Uttale - varsel om oppstart av plan 4012-4 for Storasund havn, 142/20 m.fl. Karmøy

Karmøy kommune - gnr 142 bnr 6 med flere - detaljregulering - Storasund havn - 4012-4 - varsel om oppstart

Varsel om oppstart av planarbeid for plan 4012-4 Reguleringsplan for Storasund havn – Endring av veg og byggehøyder mm. gnr. 142 bnr. 6, 20, 72 og 81 m.fl. i Karmøy kommune

**Uttale til varsel om oppstart av planarbeid - Reguleringsplan 4012-4 -
Endring av vei og byggehøyder med videre - Gnr 142 Bnr 6 m.fl -
Storasund havn - Karmøy kommune - Rogaland fylke**

Endring av plan 4012 Perestanda - Storåsund
STORÅSUND HAVN
 Planskisse
 Målestokk 1:1000

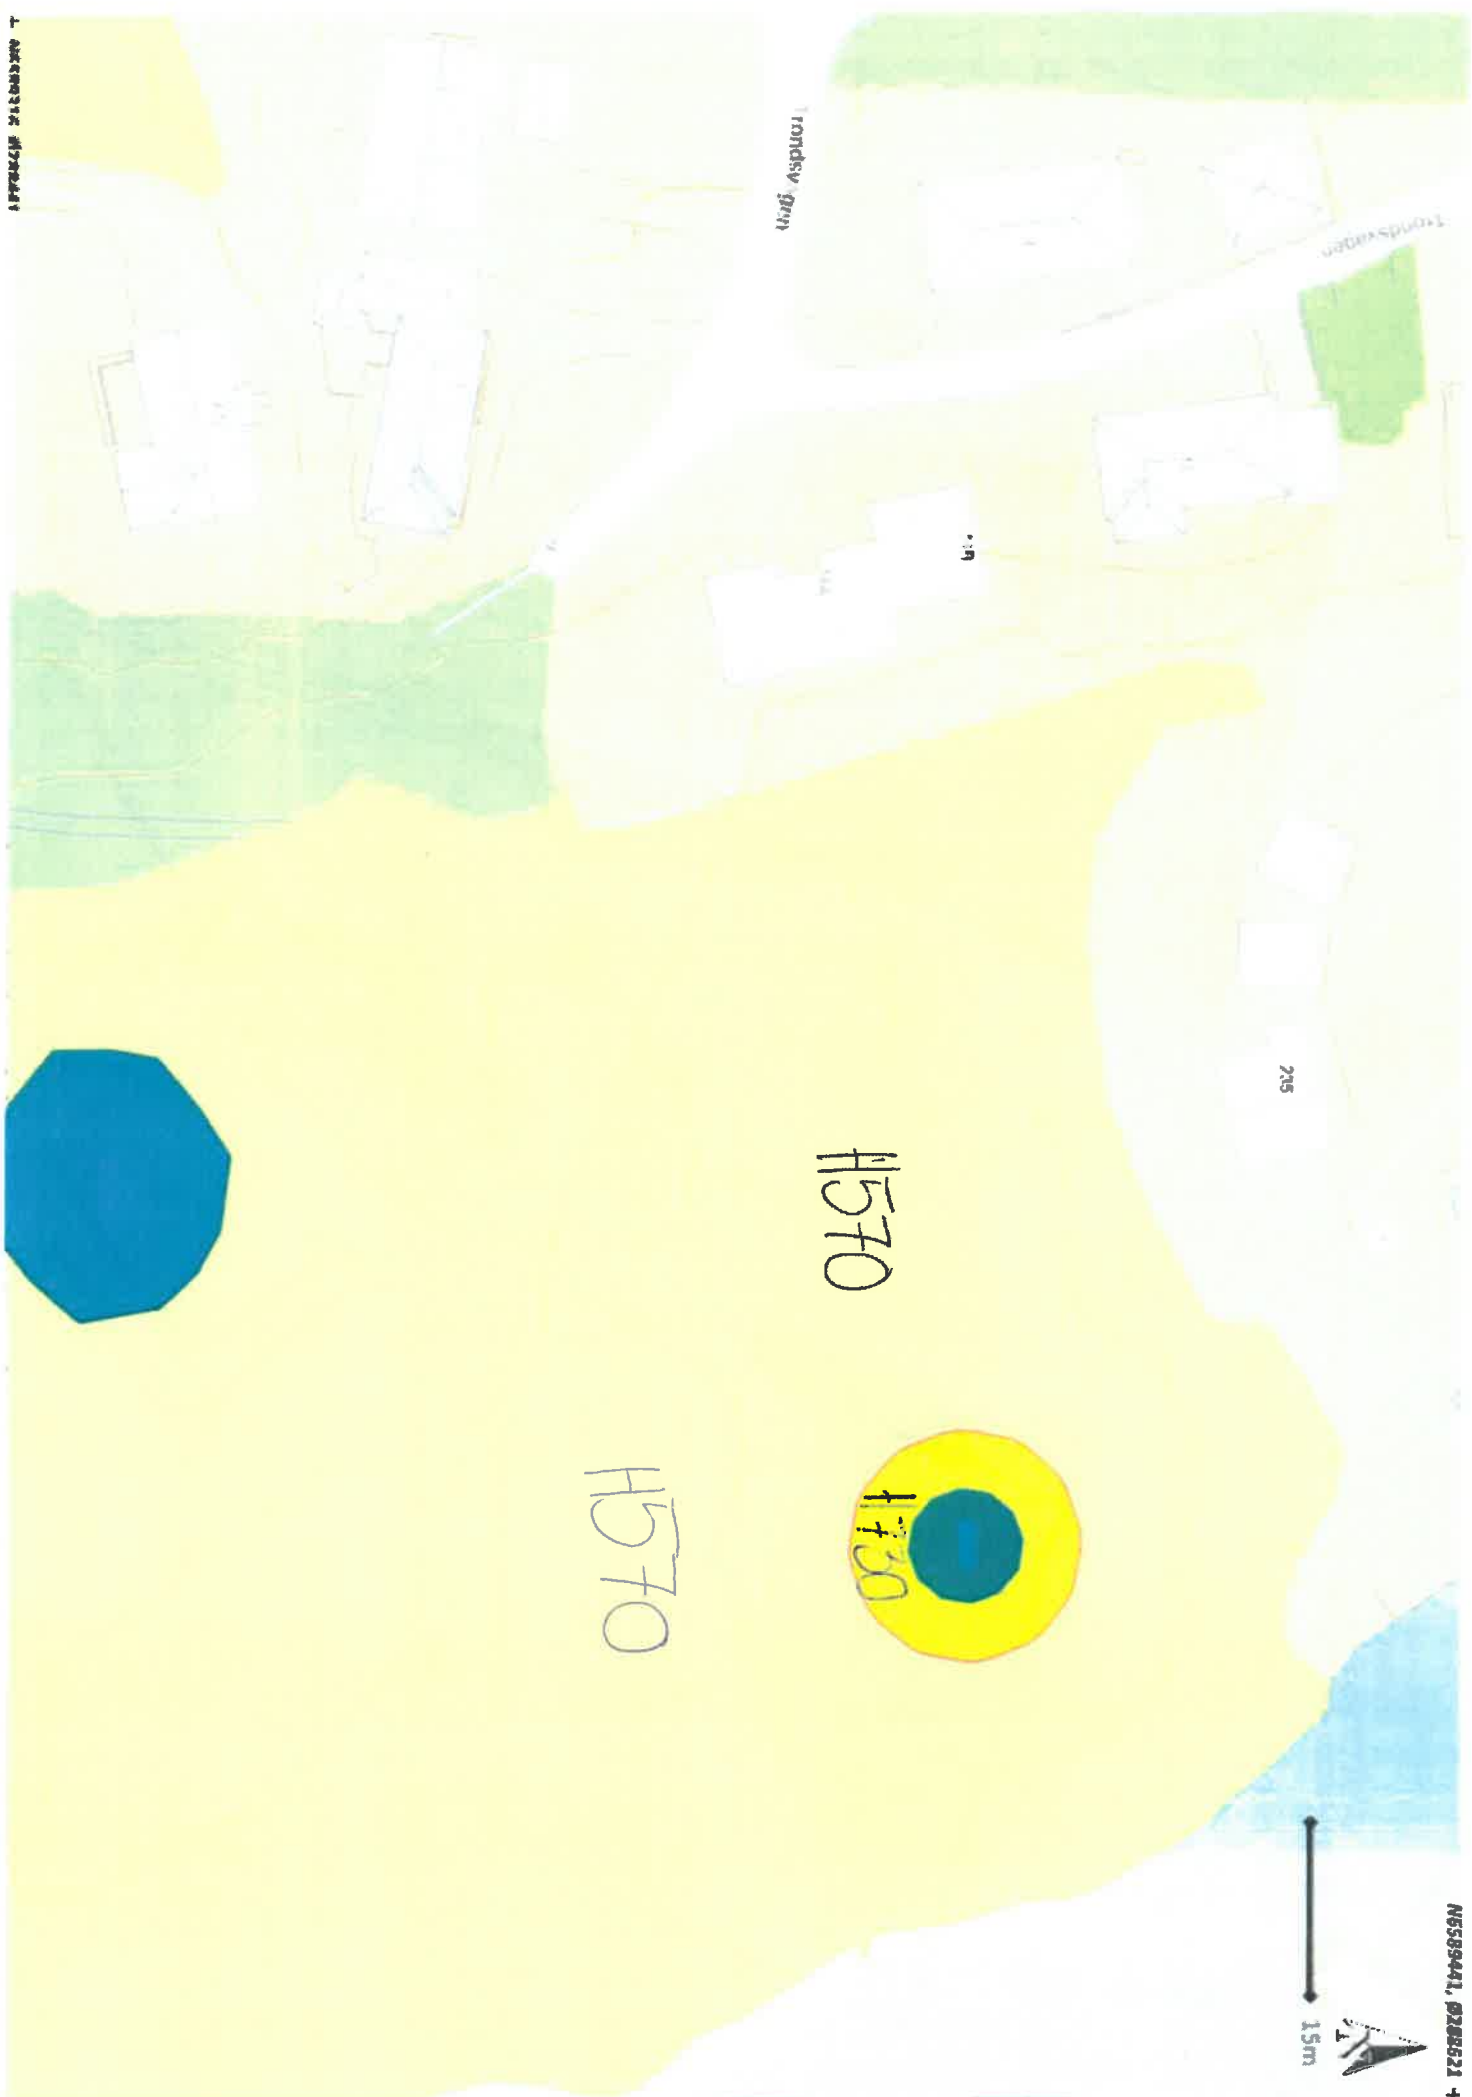
I vårt forslag vil høyden antakelig økes noe helt i øst, men bygningenes utstrekning vil også reduseres både mot øst og mot vest. I vedlagt planskisse (s. 27 i planinitiativet) er høyder i gjeldende plan vist med blå skrift og foreløpig forslag til nye byggehøyder vist med svart. Mønet på ditt hus ligger ifølge vårt kart på kote +29,5. Håper dette gav tilstrekkelig svar på spørsmålet.
